高浜発電所 発電用原子炉設置変更許可申請
(1号及び2号原子炉施設の変更)
【使用済燃料ピットの未臨界性評価の変更】

審査会合における指摘事項の回答

2020年 5月 1日

2019年7月9日、12月17日の審査会合における指摘事項

高浜1,2号炉SFP体系において水密度を一様に変化させた場合の実効増倍率挙動イメージ

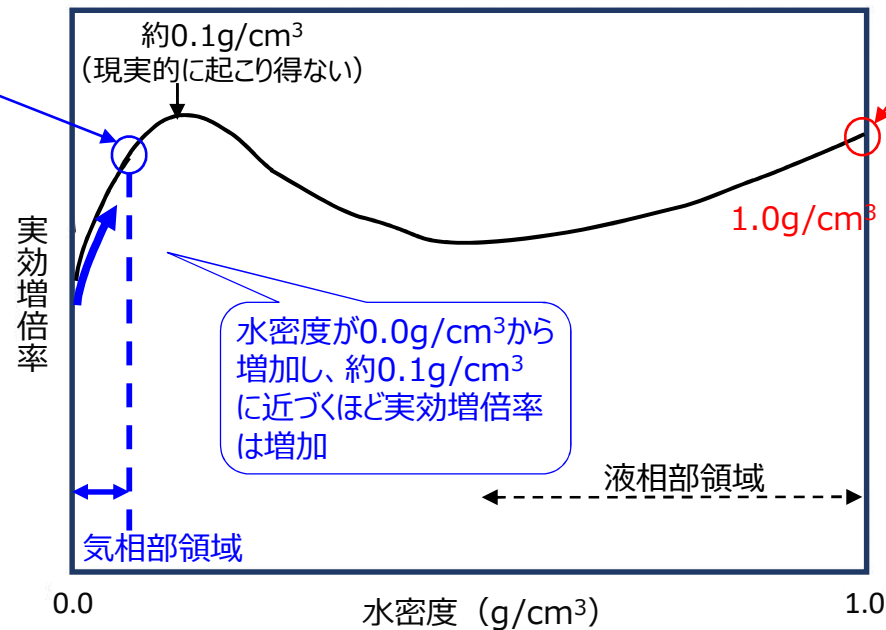
【審査会合コメント④：気相部水密度を変化させた場合の実効増倍率の影響を評価すること。】

二相になった場合であっても、液相部水位の影響よりも気相部水密度の影響が大きいため、気相部水密度を変化させた場合の挙動は右図と同様の傾向になる。

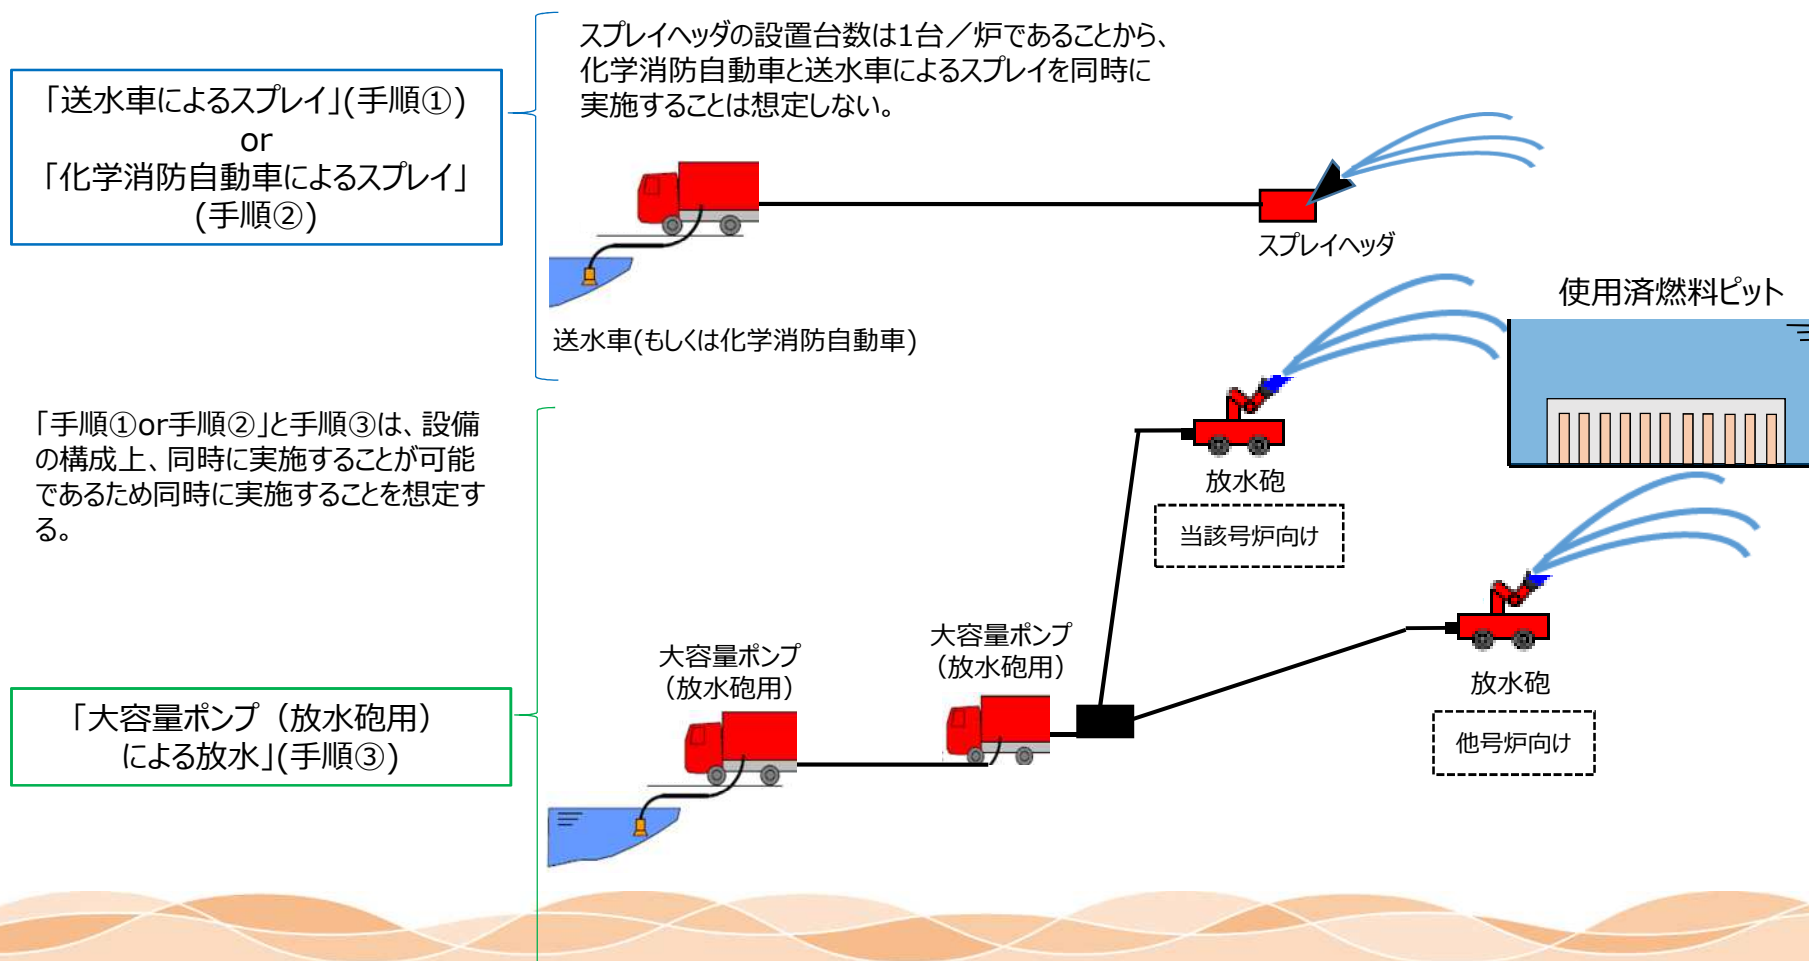
【審査会合コメント⑧：被災していないユニット側の放水砲からの流量について評価を行うこと。】

- 片号炉のみ被災した場合には2台の放水砲を1ユニットに向けて放水する可能性があることから、**同じSFPに2台放水砲を使用することを想定する。**

液膜と液滴の割合 (イメージ図)

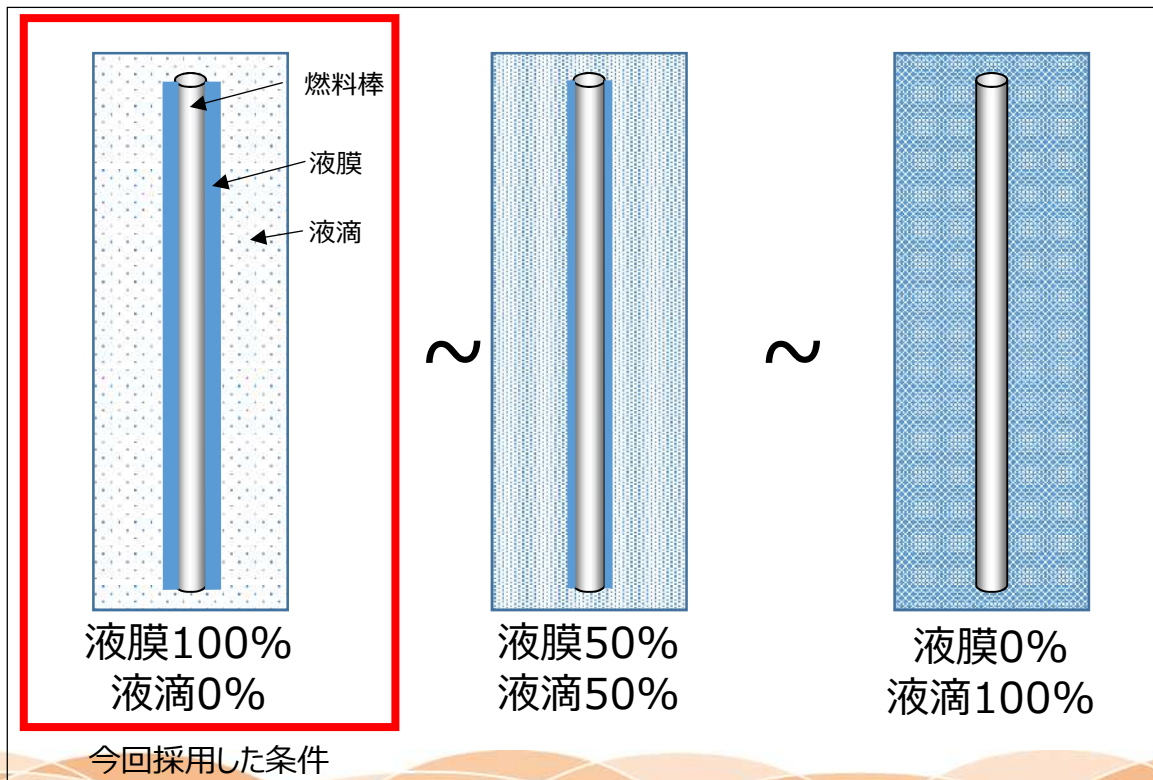
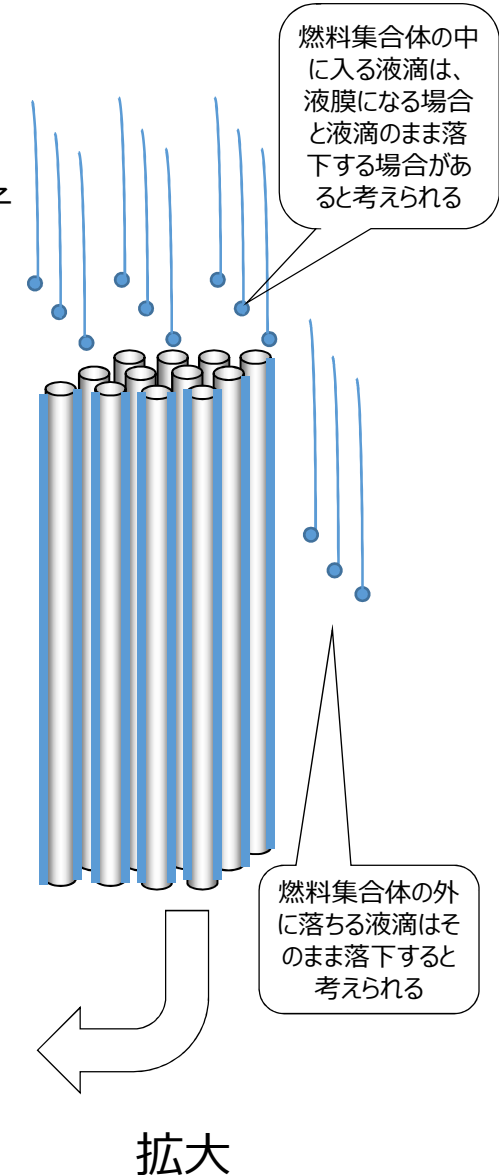
【審査会合コメント③：液膜と液滴の割合を考慮すること。】

- 燃料集合体内に流入した水は、液滴のまま落下する場合と、燃料棒等の表面を液膜となって流下する場合に分かれ、液膜と液滴は様々な割合を取り得る。
- 燃料集合体内の液滴と液膜の割合については、燃料棒周りの水分量が多いほど中性子が減速されやすくなり、実効増倍率が高くなることから、燃料棒周りに最も水分量が多くなる（落下速度は液膜の方が液滴よりも遅いため水分量が多くなる）ように、**全て液膜とした。**
- したがって、燃料集合体内の気相部水密度は、液滴として存在する水がない状態で取り得る最大値である飽和蒸気密度とした。

図 従来の式と実験的な平均膜厚さとの比較^{※2}

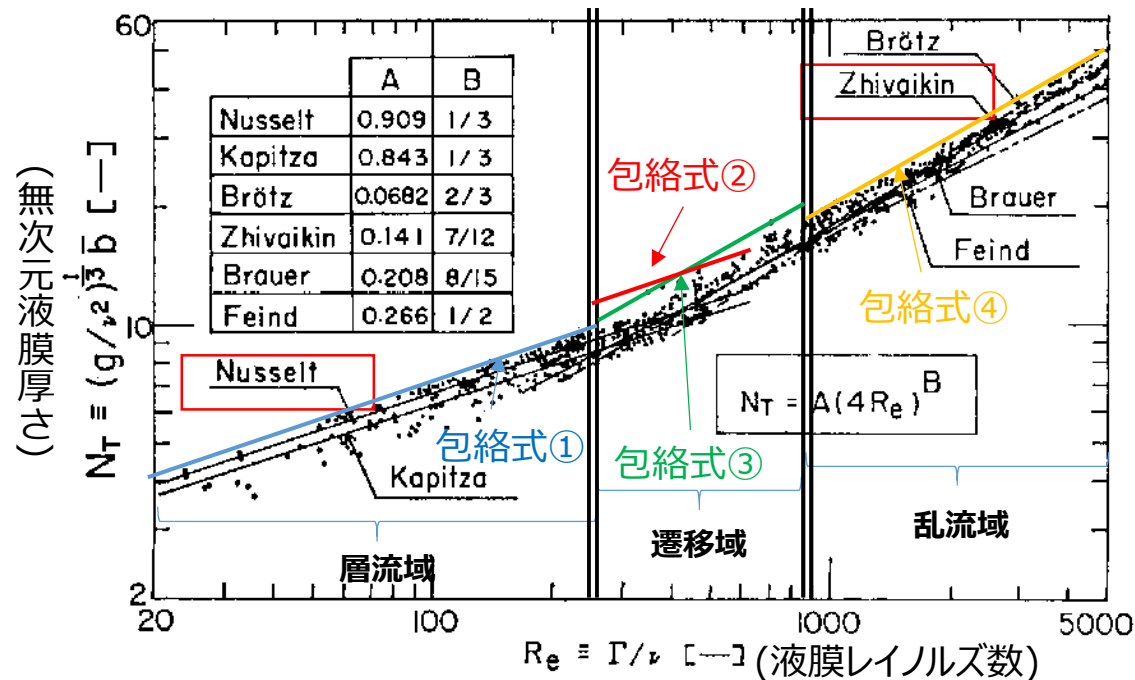
【審査会合コメント③：燃料棒外表面に形成される液膜厚さ（液膜厚さの評価式を含む）の不確かさを考慮すること。】

○ 液膜厚さの不確かさを考慮するため、全ての燃料棒に対して文献の評価式をベースとした実験値を包絡する評価式で算出した値を適用した。

○ 液膜厚さのベースとなる評価式は、層流域については層流流下液膜に対するNusselt^{※1}の式、乱流域については、乱流流下液膜に対するZhivaikin^{※2}の式とし、さらに評価式の不確かさを考慮するため、領域毎に文献に記載されている実験値を包絡するように、式の傾き（下図のBの値）を保存し、最も外側の実験値を通る包絡式を設定し、流量が集中する範囲の全ての燃料棒に適用した（遷移域は両方で評価し高い値を採用。参考5参照）。

表 局所に集中した場合の未臨界性評価条件および評価結果

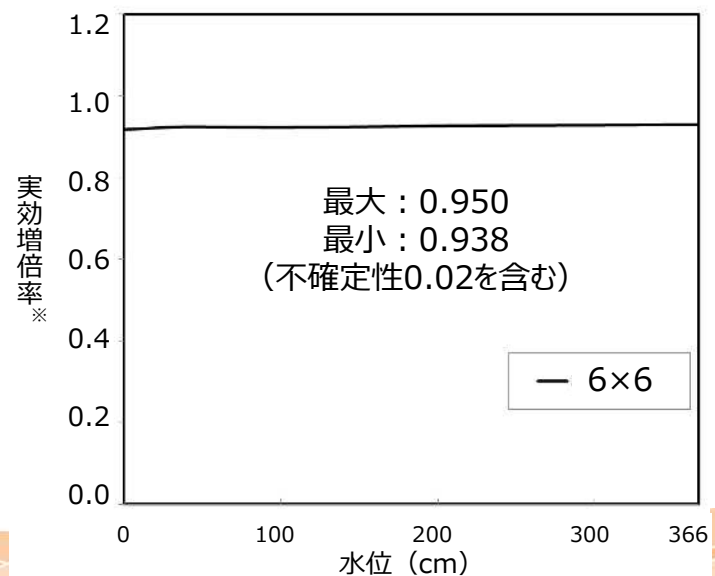
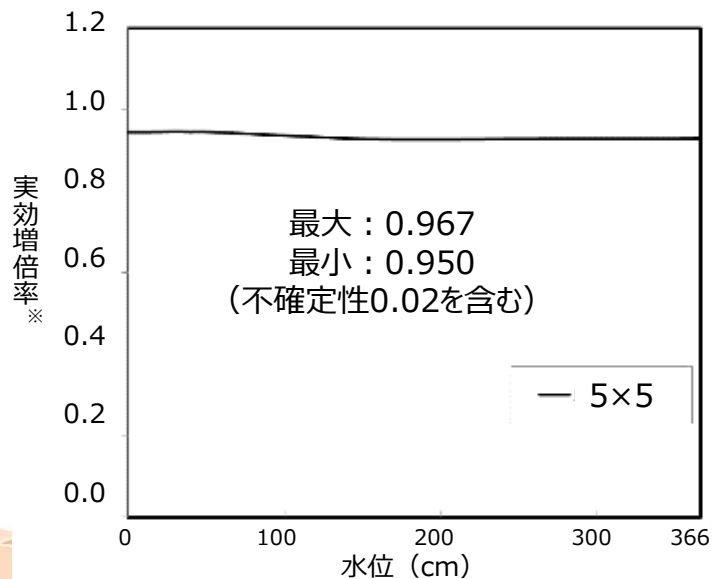
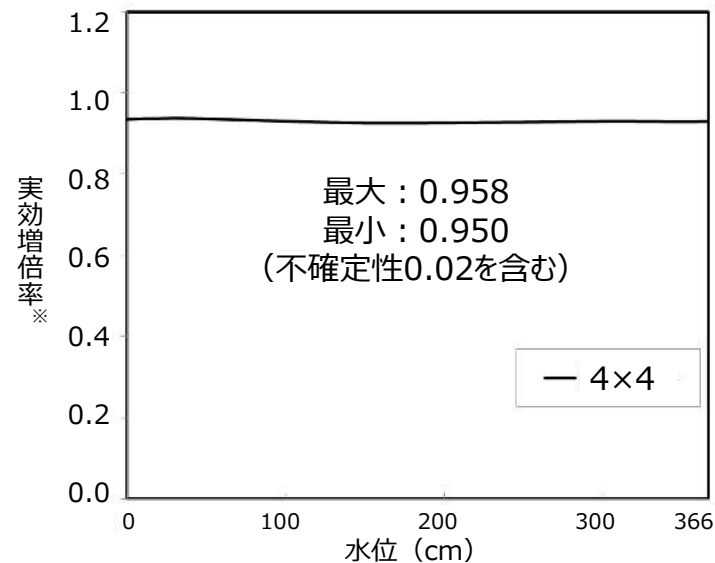
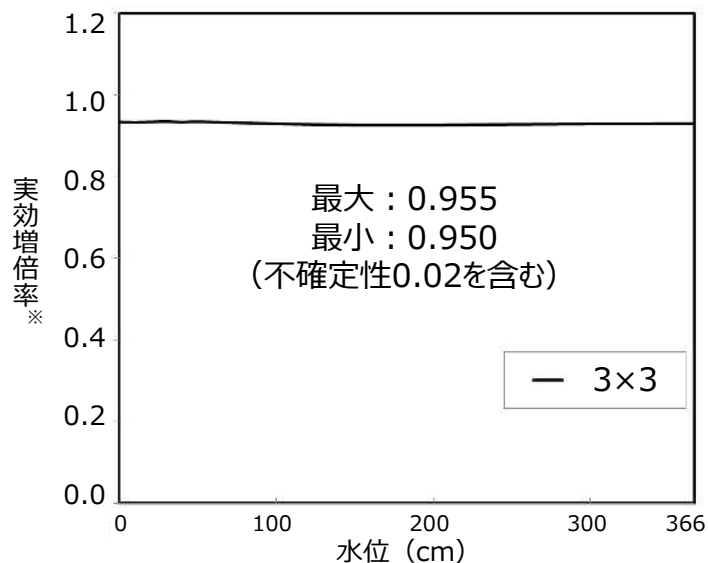
【審査会合コメント②：放水が狭い領域に集中するケースも想定し評価すること。】

【審査会合コメント⑨：未臨界性評価に影響を与える解析パラメータを抽出し、最大流量に依存しない形でサーベイできないか検討すること。】

評価条件と評価結果を以下に示す。全て判定基準を満足している。水位と実効増倍率の関係のグラフは次頁に示す。

上表のとおり、最大流量を設定した上で評価条件の検討を行い、実効増倍率を評価した結果、判定基準を満足することを確認できた。

図 液膜割合と実効増倍率の関係

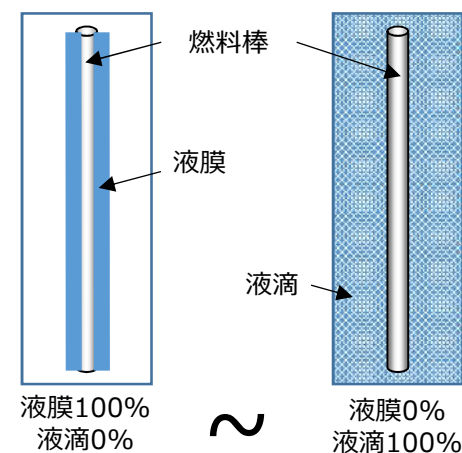
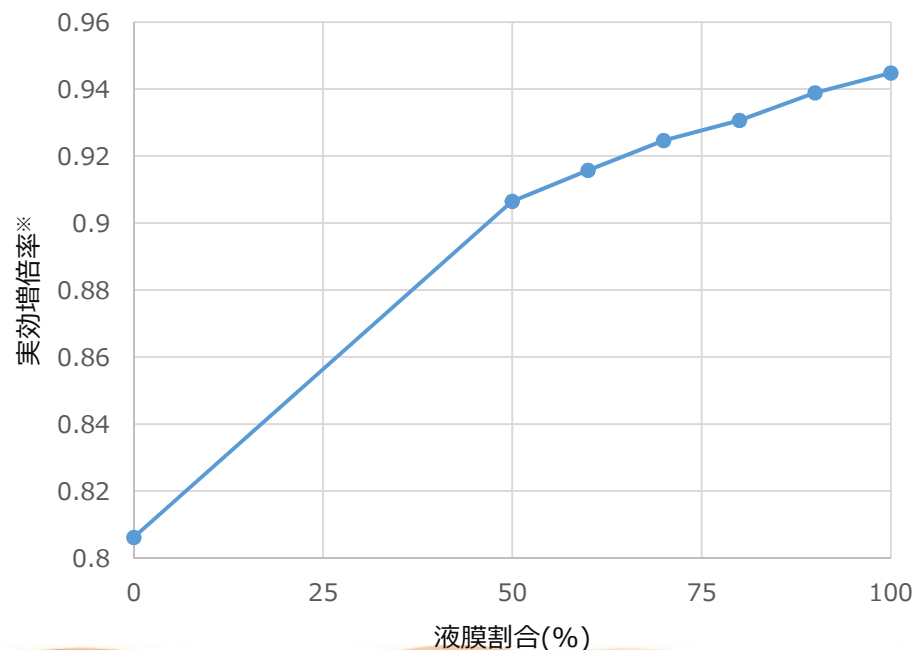
【審査会合コメント⑥：スプレィ水の液膜または液滴への分配による影響を示すこと。】

液膜割合の増加に伴い、実効増倍率が単調に増加することを確認した。これは燃料集合体内に液膜として存在する方が、液滴として存在するよりも下降速度が遅く、その結果燃料集合体内の水量が多くなり、中性子が減速しやすい条件になった結果と考えられる。

図 感度解析および申請評価における水平方向反射体設定

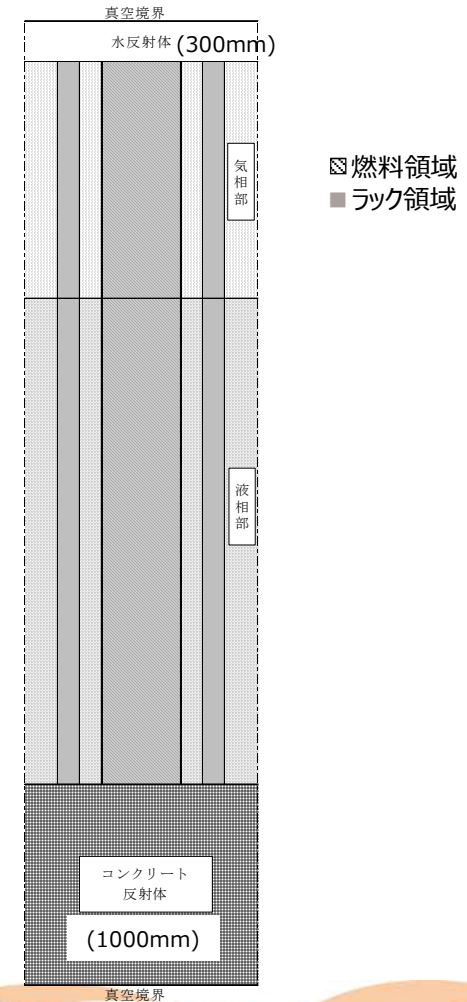
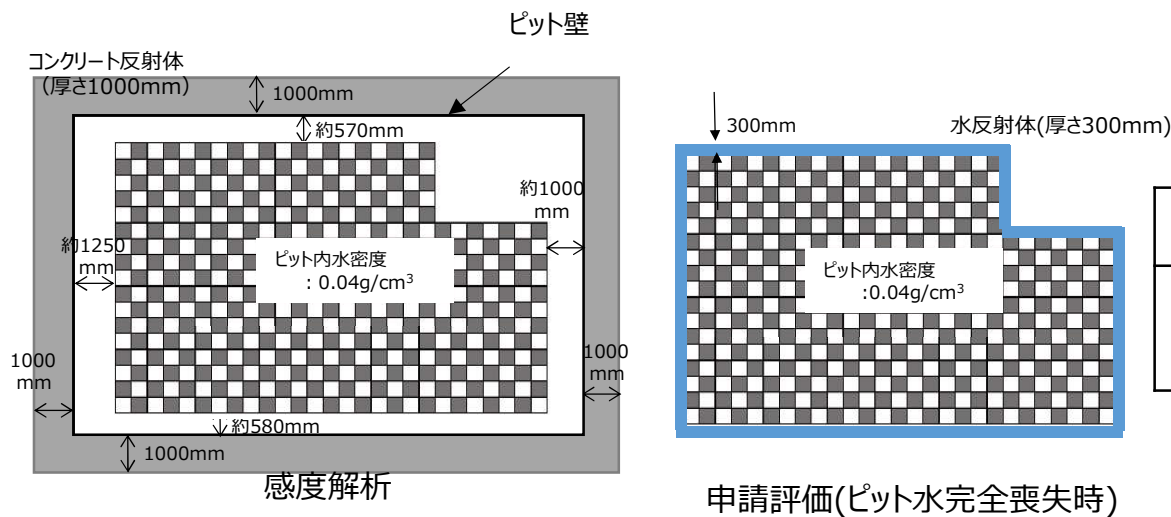
【審査会合コメント⑤：評価体系や反射体による保守性を説明すること。】

ラック外周の側面の反射体をコンクリートに変更しても、申請評価の実効増倍率を下回ることを確認した。

図1 液滴個数割合の試験結果（第1回および第2回試験）

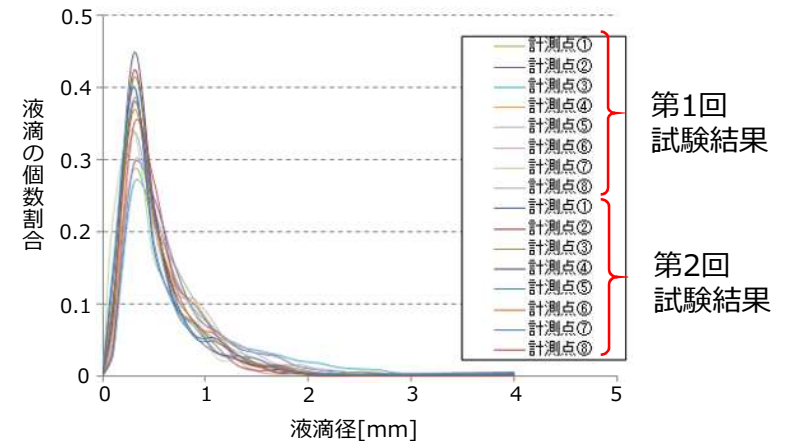
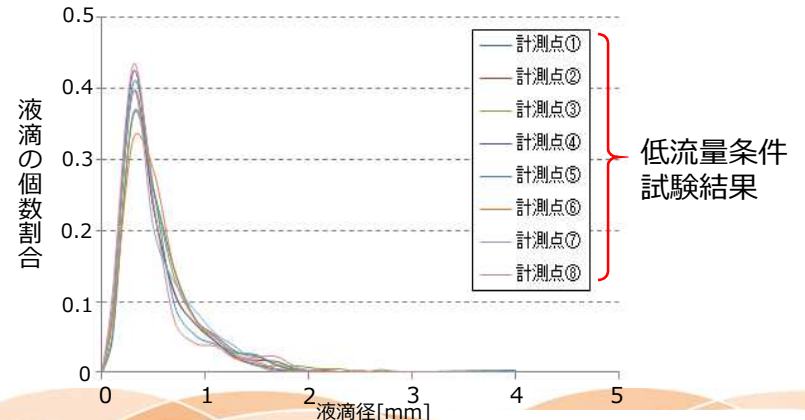
【審査会合コメント③：液滴径計測試験回数の妥当性について説明すること】

- 気相部水密度の設定に際して、十分な保守性を考慮することを前提に、定格流量での液滴径計測試験で得られた0.2～0.4mmに個数割合のピークをもつ液滴データより、体積分率で整理し得られる平均液滴径を踏まえ、スプレー時の液滴径を1mmと設定し、スプレー時の水密度を設定
- なお、以下のとおり、試験で得られた液滴の個数割合の分布は、大きく変化するものでないと考えている

各試験においてばらつきを把握できるだけのデータを得ており、第1回、第2回の液滴の個数割合分布の形状を比較しても、良い再現性を示す（図1）

定格の半分の流量で実施した予備試験での液滴データと比較しても、液滴径分布形状はよく一致している（図2）

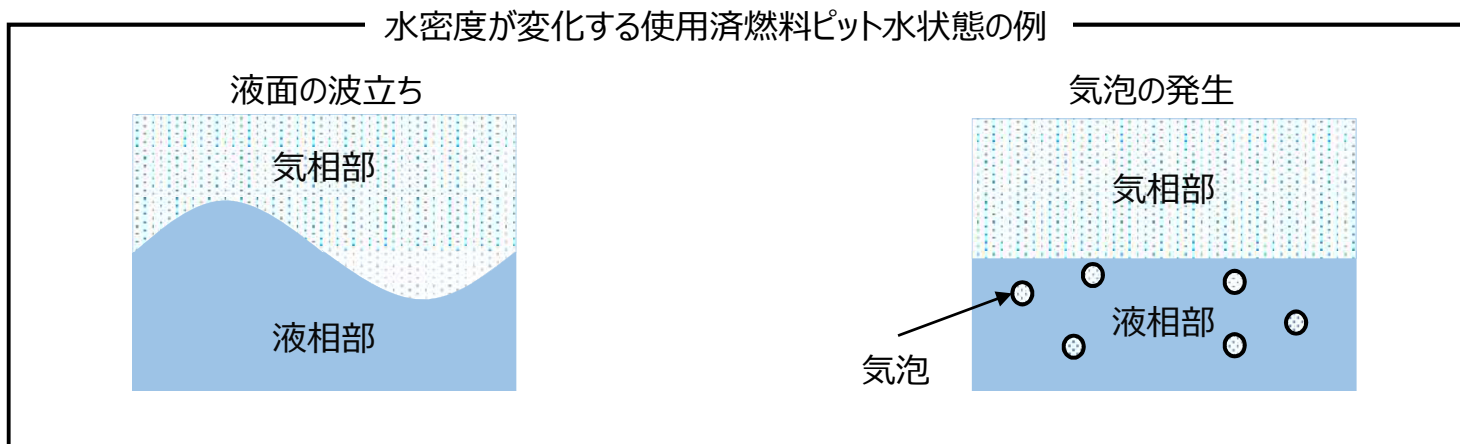
【審査会合コメント④：外乱等による水密度の変動が未臨界性評価に与える影響について説明すること】

- 未臨界性評価では、使用済燃料ピットにおける大規模漏えい時の状況を考慮し、体系内の水密度を気相部と液相部の2相に分け、液相部の水位が低下しているが、使用済燃料ピットにおいて大規模漏えいが発生する際には、使用済燃料ピット水には大きな外乱が与えられることが想定される
- 使用済燃料ピット水に外乱が与えられた場合、以下の例に示すように水密度が変化することが考えられる
